Osservatorio per la Tutela
del Paesaggio
di Langhe e Roero
o.n.l.u.s.

COMPLETAMENTO AtCn: INCONTRO CON LE ISTITUZIONI LOCALI ED I CITTADINI

Lunedì 21 Febbraio 2022
- ore 20.30 -

LE OSSERVAZIONI E I PARERI AL LOTTO 2.6a PRESENTATI AL MiTE (Ministero della Transizione Ecologica)

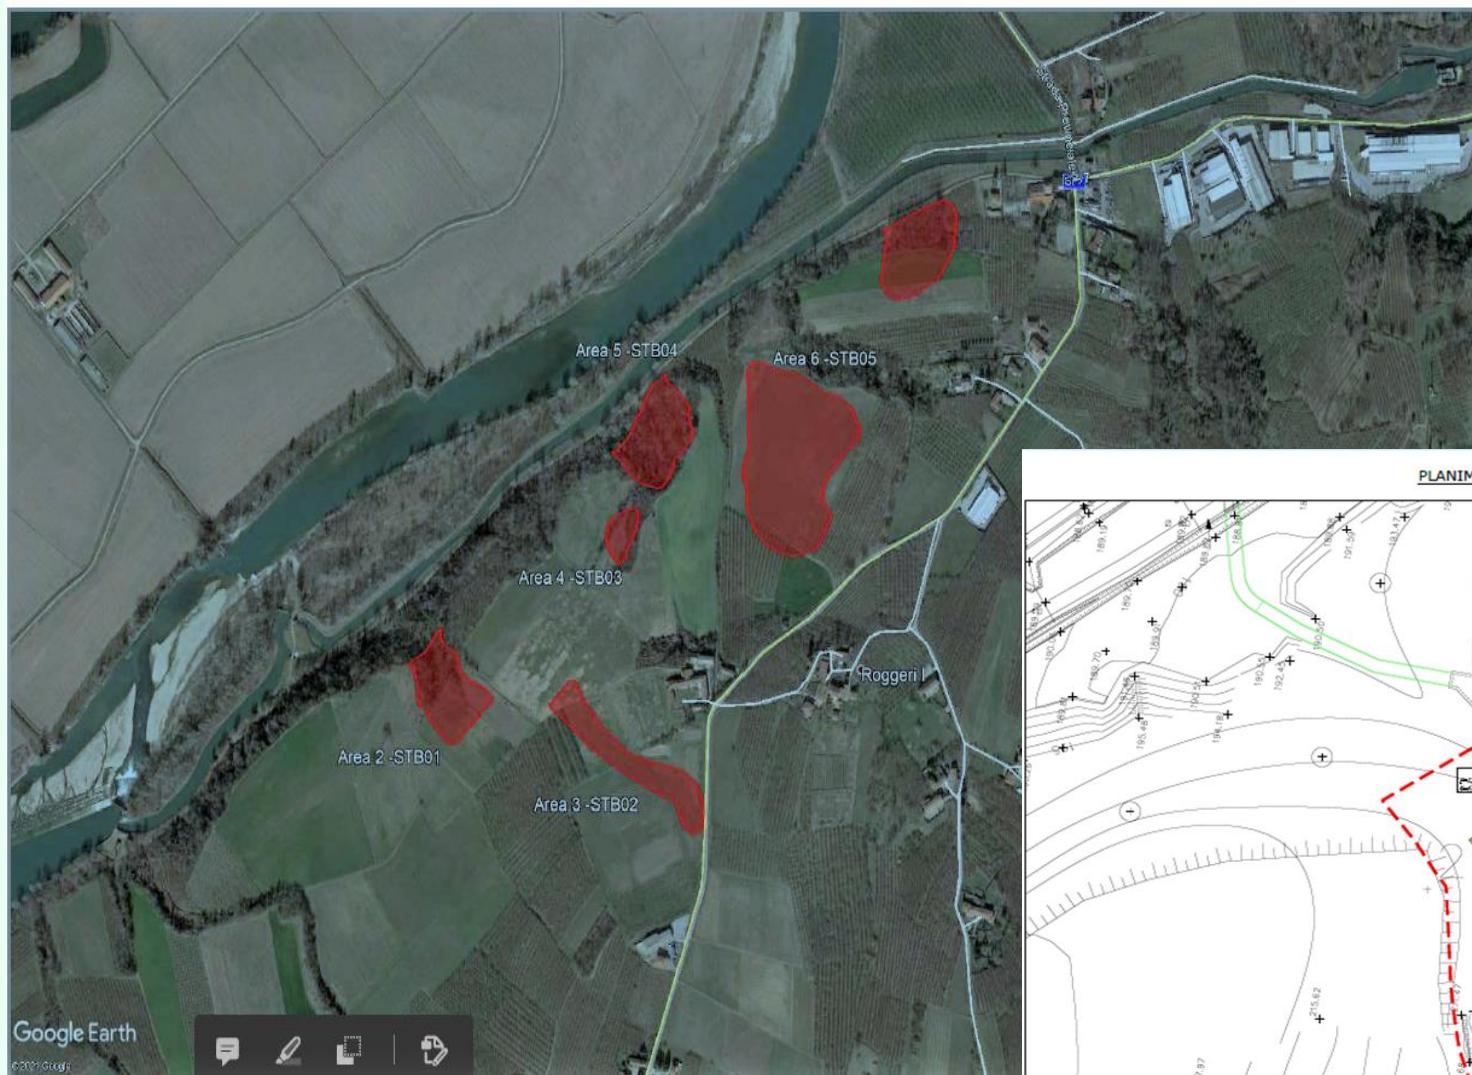
- La conseguenza di una **sovraffolla** del numero dei veicoli medi giornalieri si porta quindi dietro, come minimo, la richiesta di un **aumento delle tariffe** o, nel nostro caso, del valore di subentro. Come d'altro canto già ventilato nella Delibera CIPE del maggio 2020.

- La sovraffolla di quel numero si porta dietro anche la sovraffolla dei vantaggi sulla **viabilità locale**, che risulterebbe meno sgravata dal traffico di quanto si spera. Ne consegue che gli abitanti delle Langhe e del Roero, qualora la stima si rivelasse sbagliata per eccesso, sarebbero, come si suol dire, cornuti e mazziati perché avrebbero le strade locali ancora intasate e le tariffe aumentate. Solo la gratuità risolverebbe il problema radicalmente.

- L'intasamento delle strade comporta necessariamente un **incremento dell'inquinamento** di tutti i tipi, per cui la VIA non può prescindere dalla analisi trasportistica. Ed è questo il motivo per cui l'Osservatorio ne richiede l'inserimento tra i documenti da produrre da parte della Società Asti-Cuneo.

PLANIMETRIA INTERVENTI STABILIZZAZIONE AREA INSTABILE N.2 STB01 - SCALA 1:500

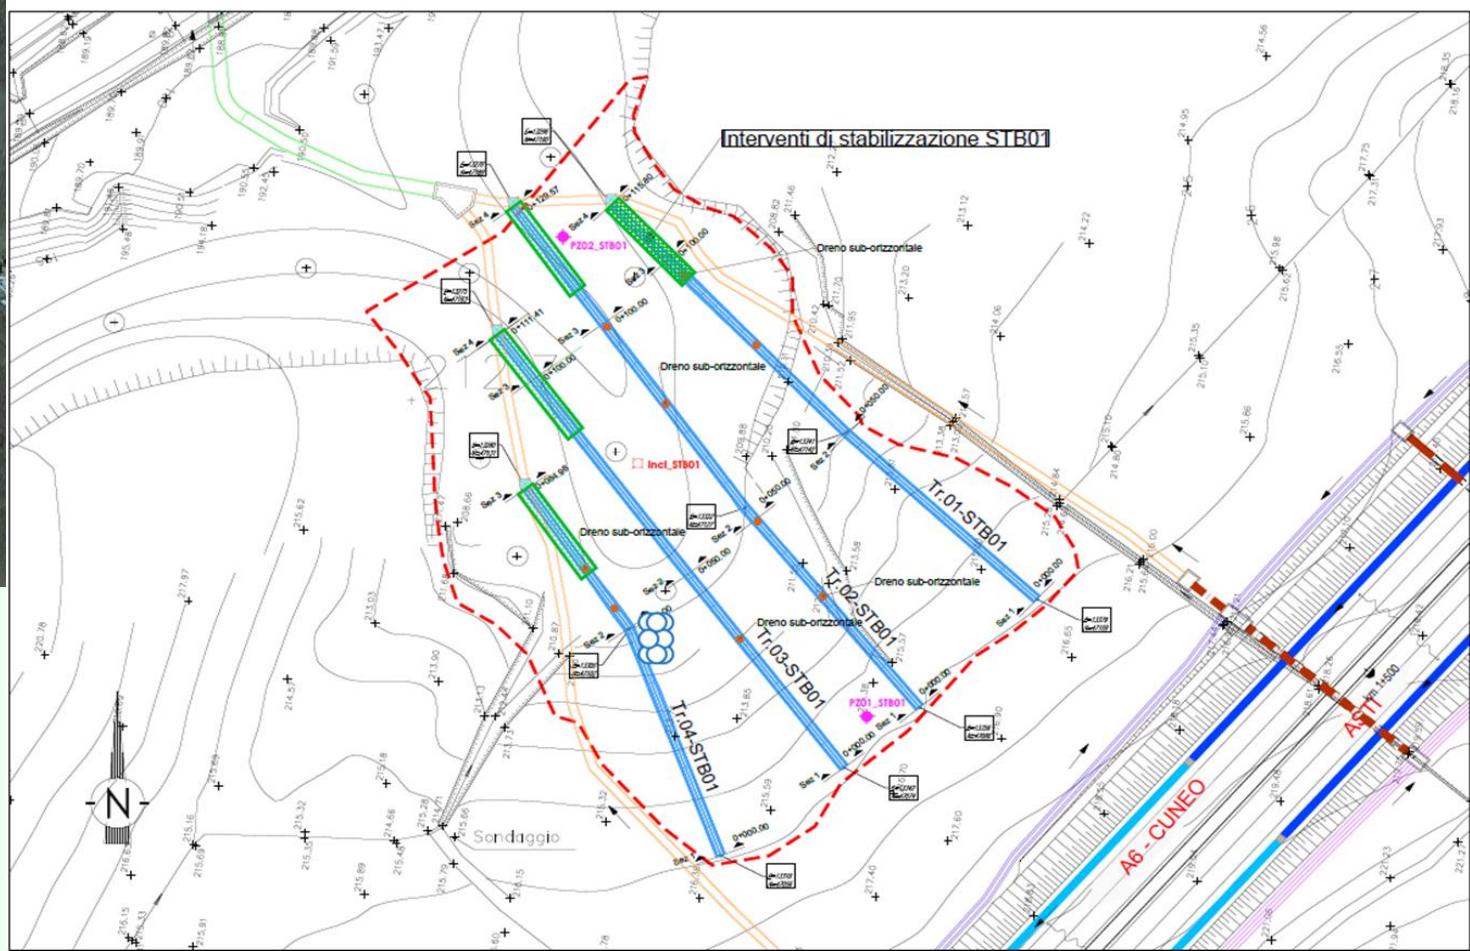
- Gli interventi di bonifica delle aree di potenziale frana sono esattamente quelli descritti dall'Anas, ma le aree interessate paiono essere decisamente meno estese di quelle a suo tempo ipotizzate. Ne consegue che dagli elaborati di progetto della Società Asti-Cuneo **il problema della stabilità dei pendii risulta fortemente ridimensionato**;

- Nulla viene però detto sui possibili utilizzi di quelle aree, salvo porre dei limiti alla coltivazione nelle parti terminali delle tubazioni di drenaggio. Come pure nulla è detto sulla manutenzione del sistema di raccolta delle acque di ruscellamento;

- Onde evitare **contenziosi con i proprietari dei terreni** che vedrebbero l'accesso agli stessi reso difficoltoso dalla presenza dei canali trapezoidali lungo il loro bordo, l'Osservatorio richiede venga imposta la prescrizione di includere tali aree nell'elenco dei terreni da espropriare sia per poter provvedere alla manutenzione del sistema, sia per poterli eventualmente utilizzare come aree di riforestazione con alberi a radici profonde che favoriscono la stabilizzazione dei terreni.

Prospetto scale 1:200

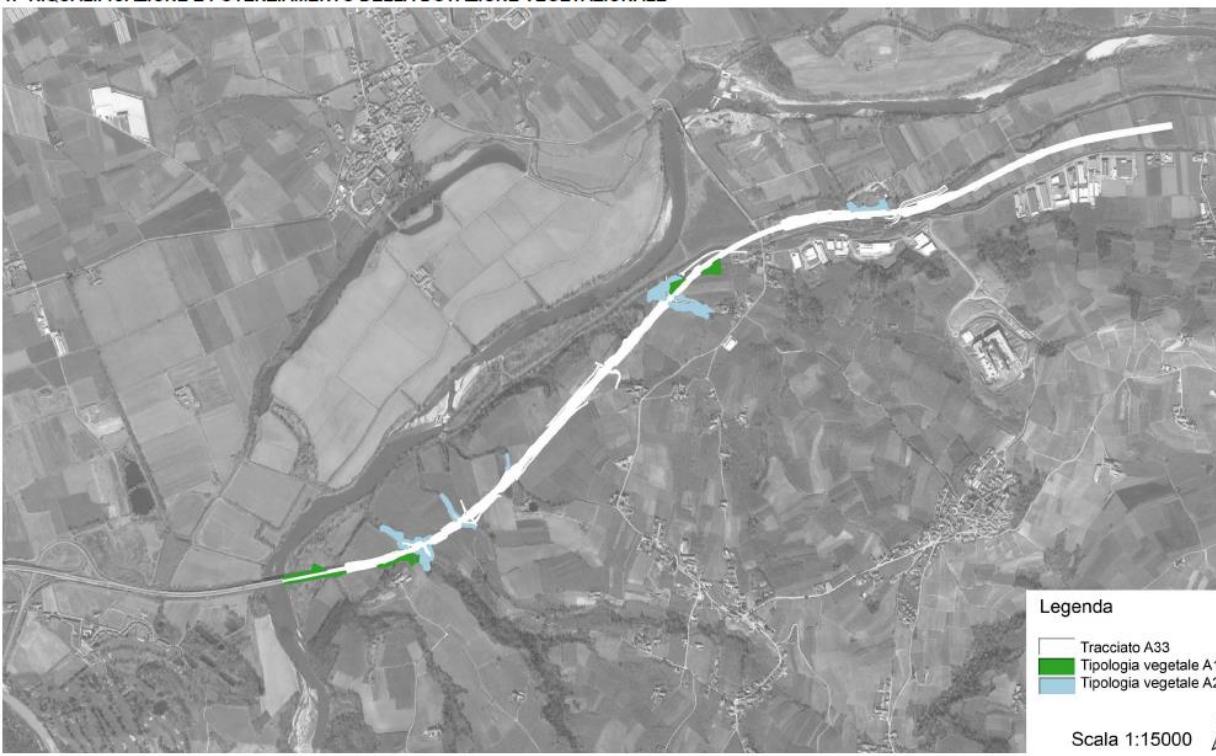
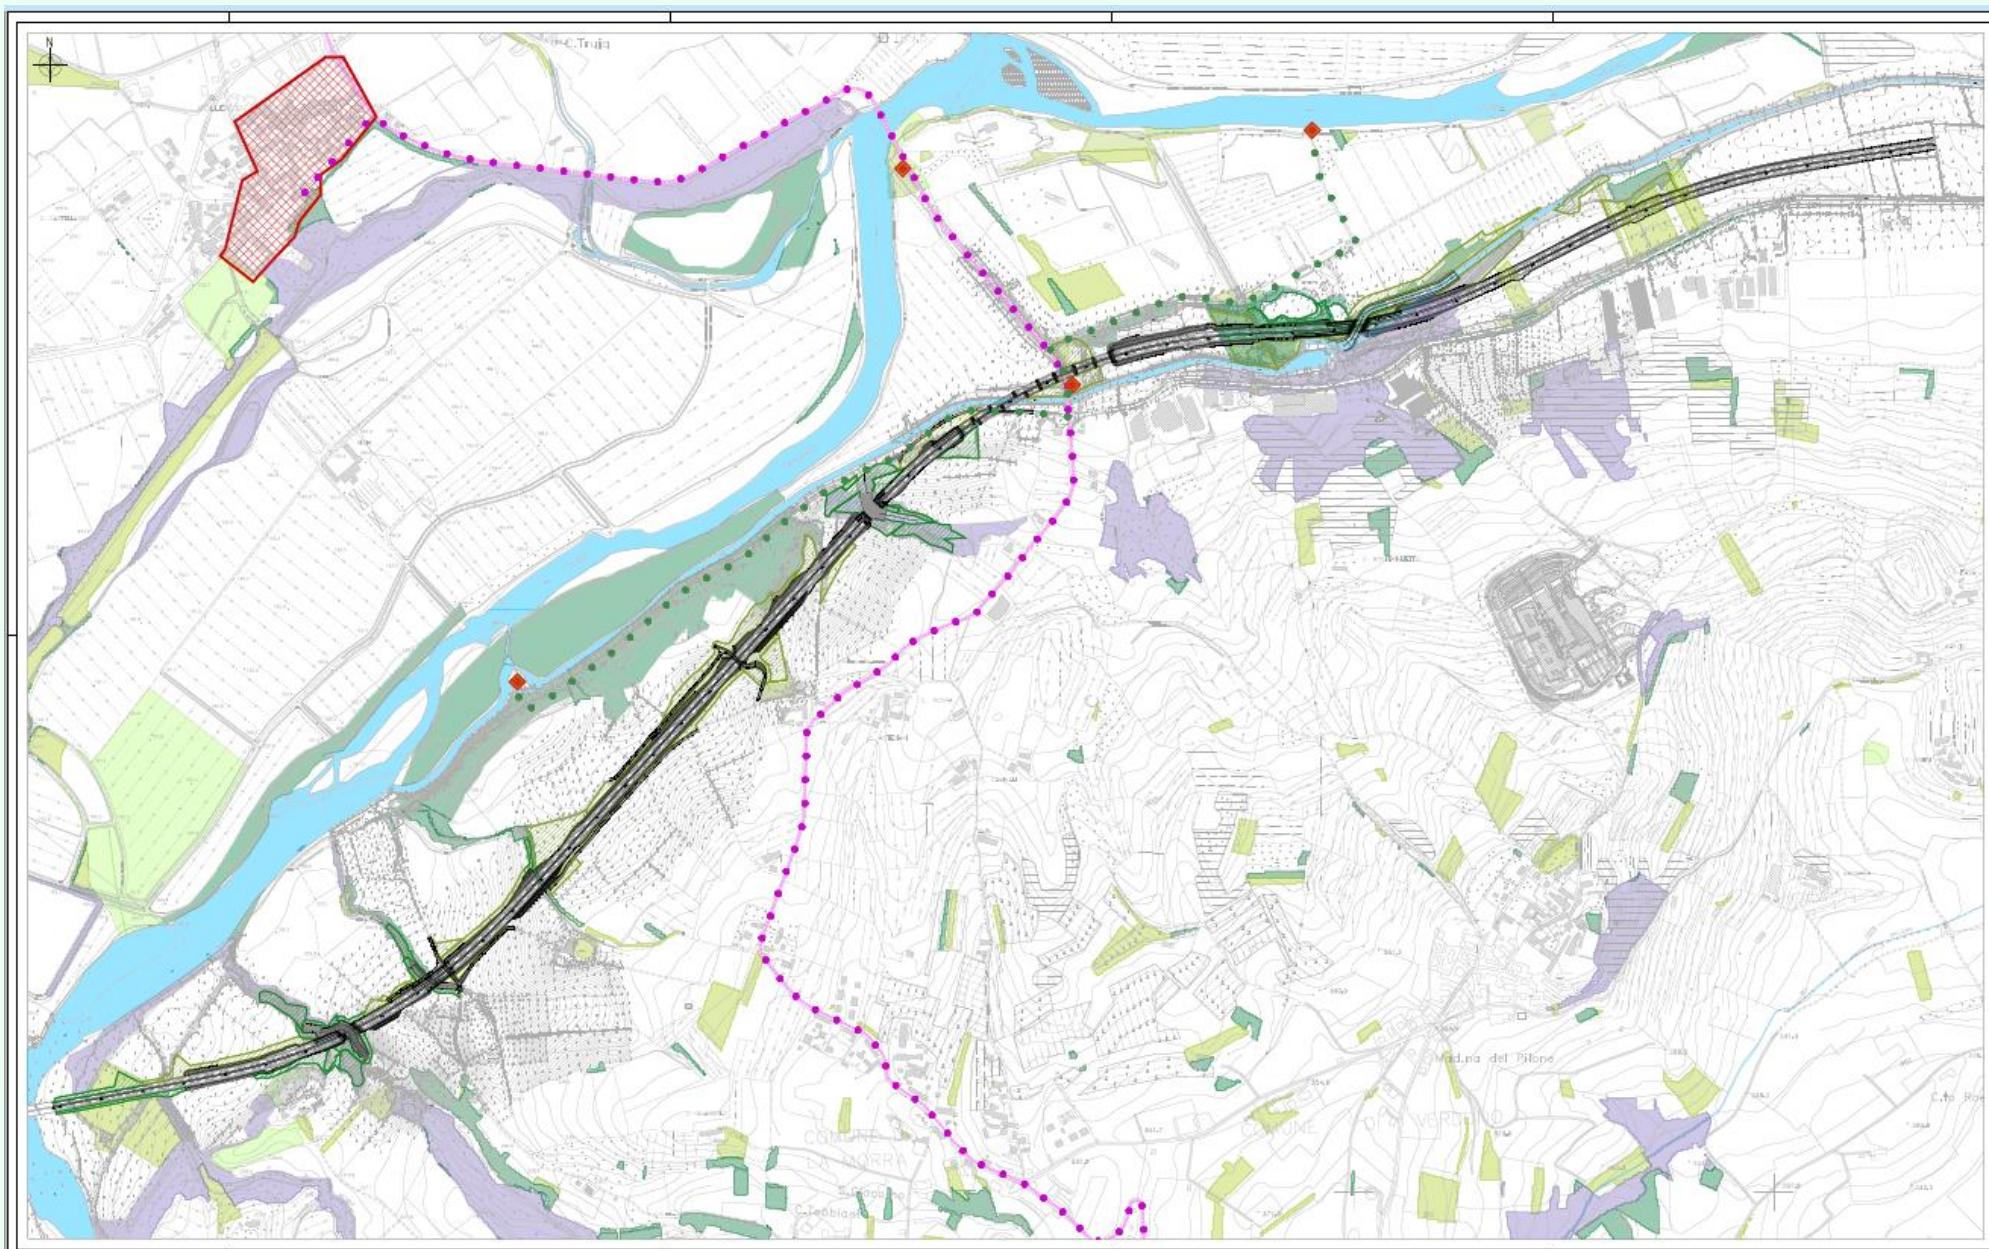
- L'inserimento di un nastro d'asfalto della larghezza di 26 m nel panorama delle Langhe è senza dubbio una **ferita** inferta al paesaggio.
- Per tamponare la ferita sono state illustrate nello Studio di Impatto Ambientale alcune misure di mitigazione sinteticamente riassumibili in:
 - ✓ *Riqualificazione e potenziamento della **dotazione vegetazionale**, (con particolare riguardo a interventi di ricucitura delle emergenze vegetazionali e recupero degli ambienti ripariali interessati);*
 - ✓ *Ambientalizzazione del tracciato autostradale (con la **mascheratura** degli elementi infrastrutturali visibili e la prevenzione degli impatti tra chirotteri e veicoli, nonché il recupero delle aree residuali) .*

- A proposito di queste ipotesi di **mitigazione dell'impatto paesaggistico** l'Osservatorio ha richiesto che:
 - ✓ il Ministero delle Infrastrutture e della Mobilità Sostenibile (MIMS) esprima il suo parere sul rispetto, in tutta la sua estensione, di quanto previsto dalle norme vigenti sulle distanze delle piante d'alto fusto dal confine stradale;
 - ✓ lo stesso Ministero imponga al proponente il controllo della sua corretta implementazione e la garanzia della sua indispensabile manutenzione;
 - ✓ questo tipo di **mitigazione, se accettato, sia esteso al Lotto 2.6.b e al lotto 2.7.** Una richiesta questa avanzata non in nome della legge - che anzi non consentirebbe di travalicare i confini del Lotto 2.6.a - ma in nome del puro buon senso, perché sarebbe ora di avere del paesaggio, una volta tanto in questo paese, una visione d'insieme.

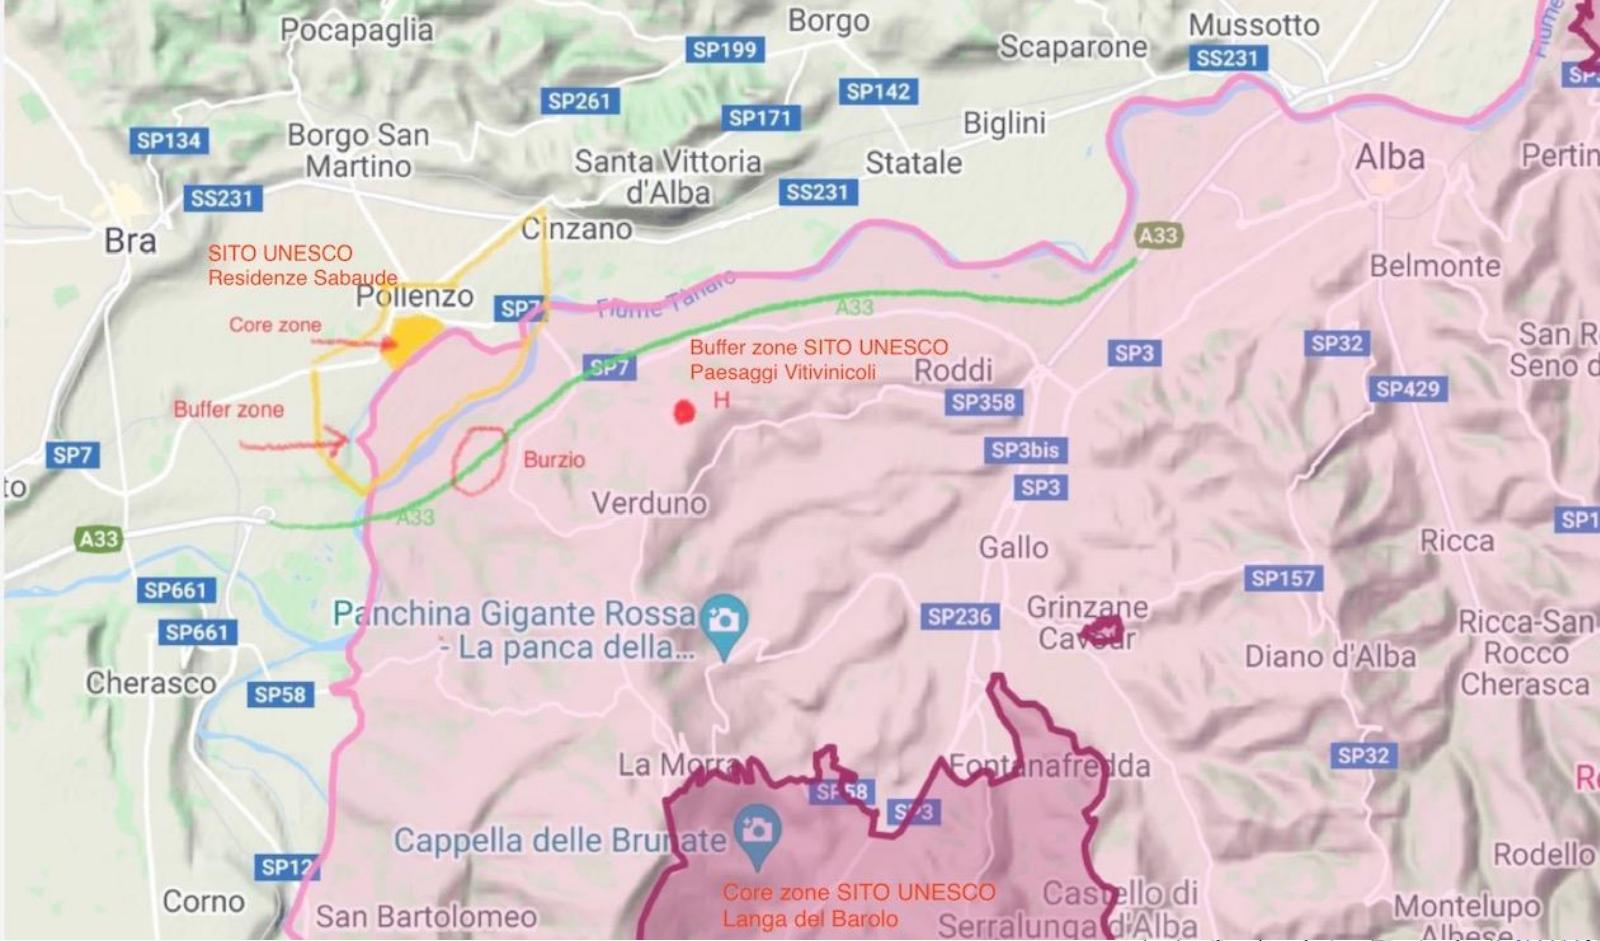
- Tutto il percorso dell'AT-CN si trova in **“buffer zone”** “Langhe del Barolo” da Cherasco ad Alba. Ma ciò che Italia Nostra stigmatizza maggiormente è che nelle vicinanze del luogo ove si vogliono costruire gli impalcati vi è il complesso monumentale riconosciuto dall'UNESCO come “Residenze Sabaude” e denominato “Complesso Carloalbertino di Pollenzo”. Si rileva come il percorso dal moncone di Cherasco a Borgata Molino (tronco 2.6a) abbia un primo vincolo posto dal Piano Paesaggistico Regionale diretto (Paesaggi vitivinicoli) ed un secondo vincolo contiguo sovrapposto (Residenze Sabaude, complesso di Pollenzo), entrambi Buffer zone, in territorio di La Morra.

- Il viadotto che si andrebbe a realizzare, passerebbe molto vicino alla cinta muraria del castello di Pollenzo, con grave danno all'immagine del paesaggio e degli edifici storici in esso compresi, nonché delle testimonianze delle attività **dell'antica città romana di Pollentia**, attività tessili legate al fiume di cui si conservano tracce.

- Nella prima che la buffer zone della Langa del Barolo oltrepassa il fiume Tanaro ed occupa il territorio annesso al Castello di Pollenzo (la “cinta” di Pollenzo, ex area agricola dell'Agenzia)
- La seconda cartina è la carta ufficiale relativa al sito Unesco Residenze Sabaude-Complesso Carloalbertino di Pollenzo e documenta la core zone e la buffer zone del complesso.

Dall'esame di entrambe si nota che c'è **sovraposizione di due diverse buffer zone** sulla stessa superficie, elemento questo che attribuisce ulteriore interesse ambientale e paesaggistico ad un territorio che si vorrebbe deturpare.

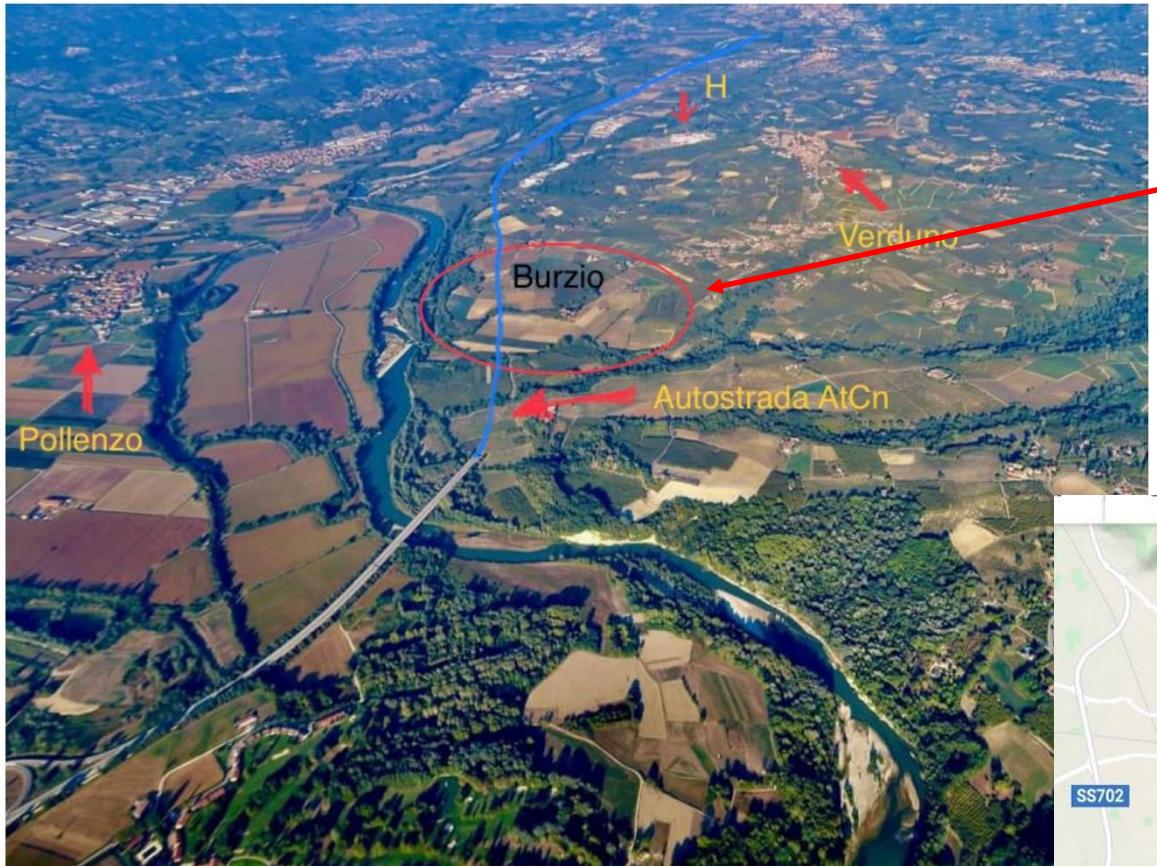
Il tracciato esterno è tra due buffer zone del sito Unesco dei Paesaggi Vitivinicoli di Langhe, Roero e Monferrato. Le opere di mascheramento proposte non sono attuabili.
